工程指示 / 要求簡箋(E.I.)

工程指示編號：EI / 1906 / 20 修改版次：-
 工程編號：J - 837 工程名稱：觀塘裕民坊
 工程項目：幕牆 吊趟路軌用遮醜角 加長 (T1-T5) (大貨)
 收件人：生統 / 永林 發件人：Eric Liu 日期：04/06/2020

| 顏色 | UCT803649FXL-3 (香檳金) | 批准 | | | 圖號 | DT-LB08 | |

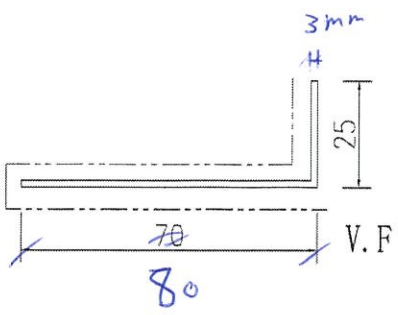
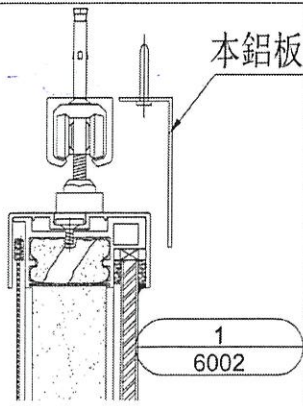
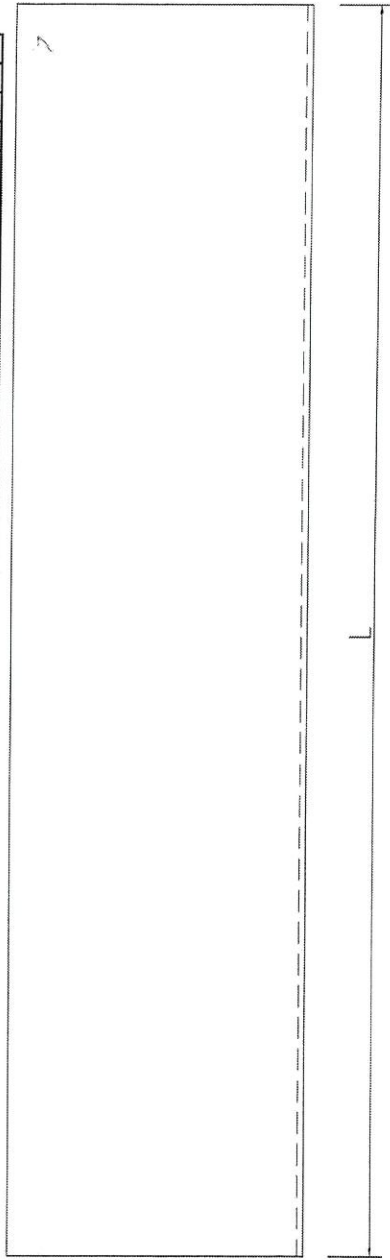
因應石矢公差，請按加工圖生產吊趟路軌用遮醜角(3mm) 送地盤安裝
 分座包裝 T1, T3, T5
 謝謝！
